高浜発電所
廃樹脂処理装置共用化他に係る
設計及び工事計画認可申請書

コメント回答資料

関西電力株式会社
2020年10月23日

第 2 図 (2/2) 補助遮蔽透過後の線量率の計算モデル (c 地点)

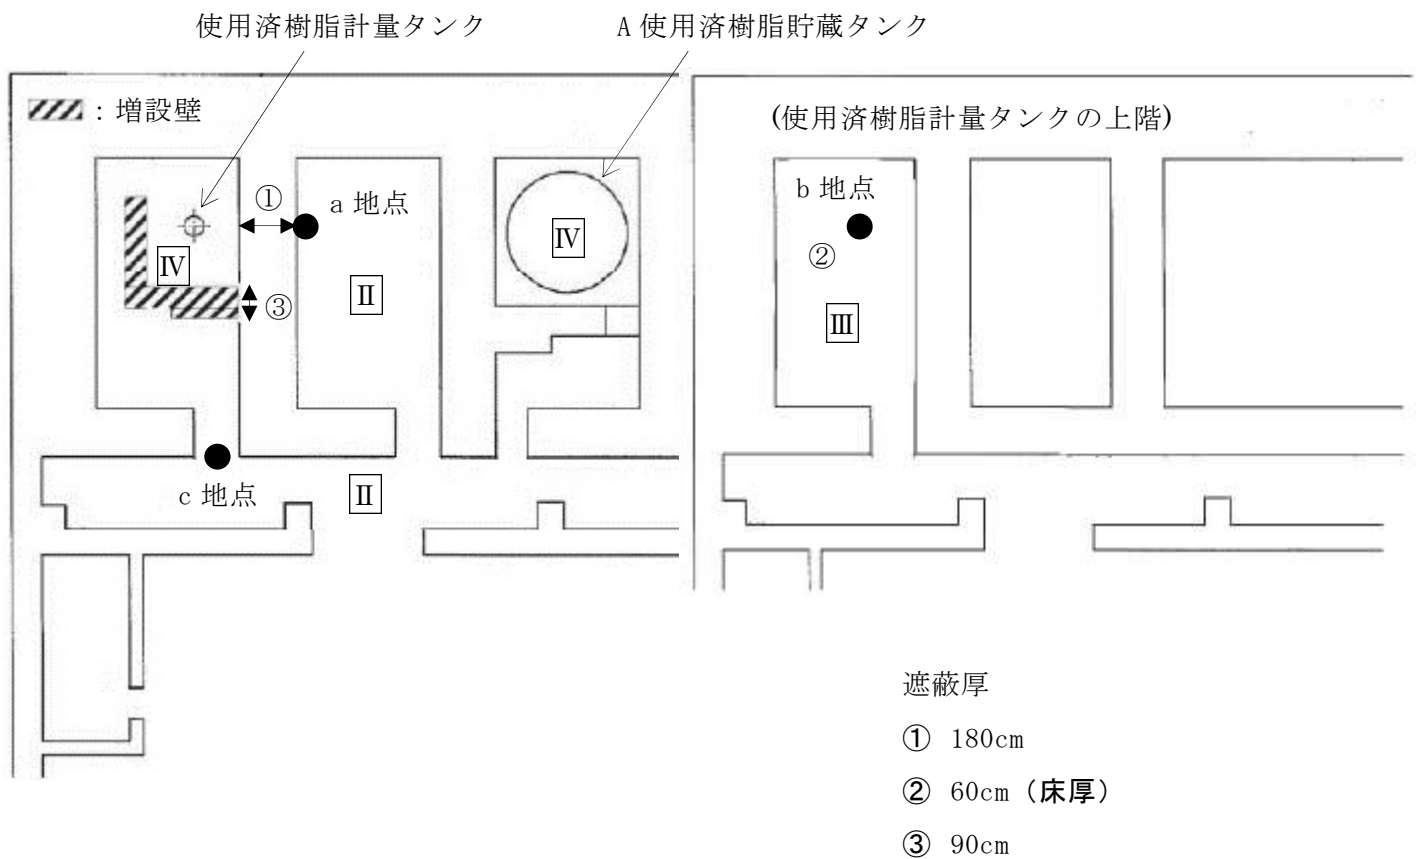
補足説明資料の参-5 の使用済樹脂計量タンク室の遮蔽計算について、補足説明資料にて詳細に説明すること。また、管理区域境界の遮蔽計算が不要であることを説明すること。

線量計算に当たっては、施設の遮蔽構造を適切に模擬し、線源からのガンマ線量評価が可能な1.1(2)に示す計算コードを使用する。補助遮蔽透過後の線量率の計算モデルを第2図に示す。なお、線量率評価は、第1図に示す使用済樹脂計量タンク室の壁外側の線量率を計算する。ここで、使用済樹脂計量タンク室が設置される3号機E.L.10.5m（燃料取扱建屋）は地下階のため、建屋外側に対する評価は不要である。

補助遮蔽透過後の線量率は、使用済樹脂計量タンク室の壁外側において第2表に示すとおりとなり、遮蔽設計区分の遮蔽設計基準線量率を満足している。

図 使用済樹脂移送容器支持部

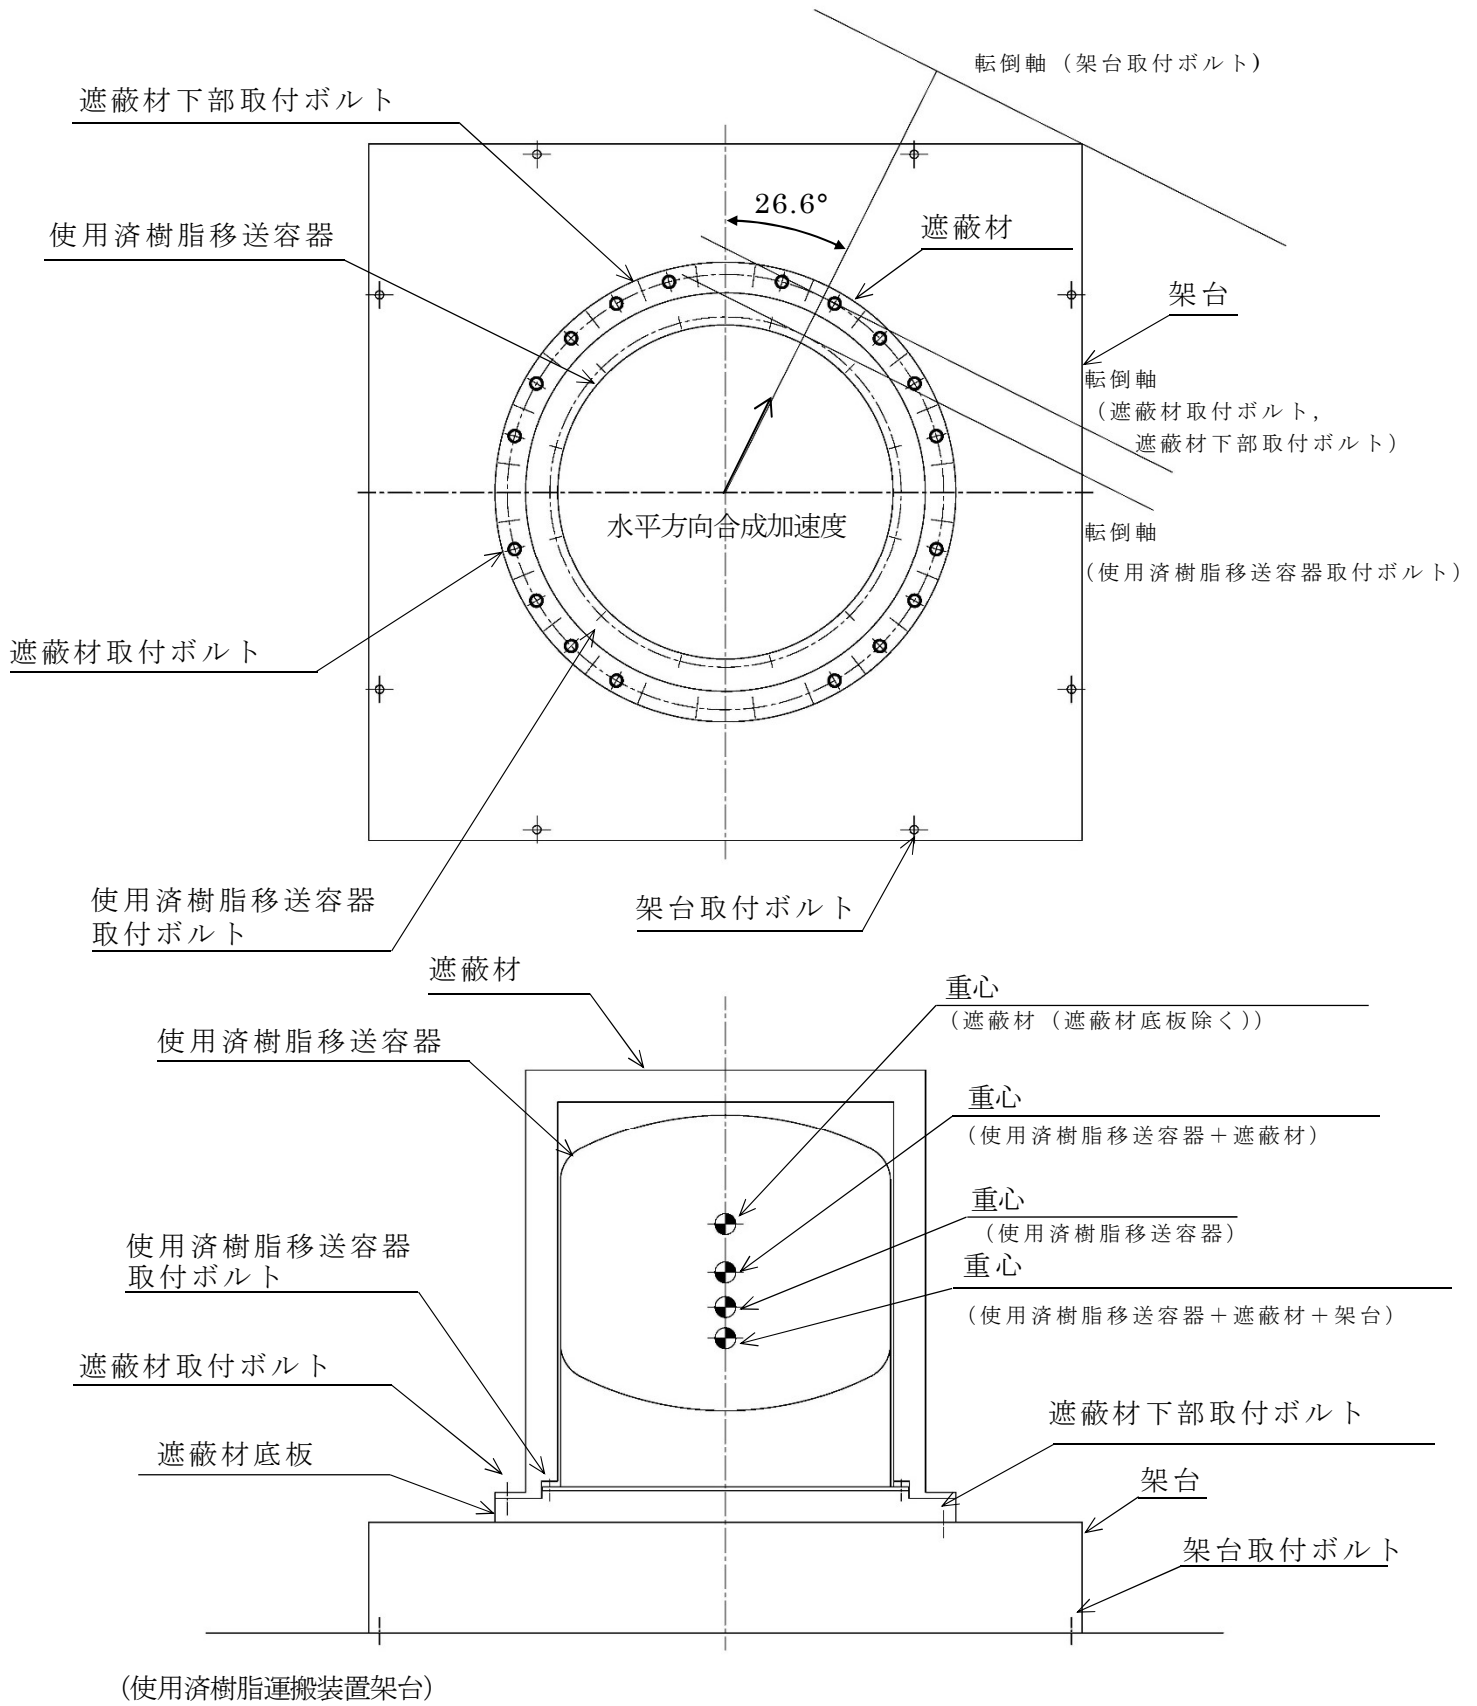
- 移送容器内の樹脂を固体とするならば、水抜き方法などの詳細を説明すること。
 - 使用済樹脂移送容器は、「容器」でなく「放射性廃棄物の運搬用容器」とした場合、以下の検討を行い、説明すること。
 - ①流体状とするならば、適合性の説明として、39条1項5号、6号、39条3項を説明すること。
 - ②固体状とするならば、適合性の説明として、39条1項5号、6号を説明すること。
- また、追加資料として、以下が必要なので説明すること。
- ・放射性廃棄物運搬用容器の放射線遮蔽材の放射線の遮蔽及び熱除去についての計算書
 - ・使用済樹脂移送容器の運搬中の強度評価（ガイド P32 注7による）
 - ・固体廃棄物処理設備における放射性物質の散逸防止に関する説明書（固体状のみ）

使用済樹脂移送容器及び使用済樹脂移送容器放射線遮蔽材（以下「遮蔽材」という。）の運搬中の強度に関する評価として、十分剛な架台に、並びに架台は十分剛な運搬車両架台に取付ボルトにより支持・固定されており、以下に示す取付ボルトについて計算し、支持部に生じる応力は許容応力以下であり、支持部の健全性が保持されることを確認する。

○計算の結果、取付ボルトに生じる応力はその材料の許容応力よりも小さく、十分な強度を有している。下表に計算した発生応力と許容応力を記載する。
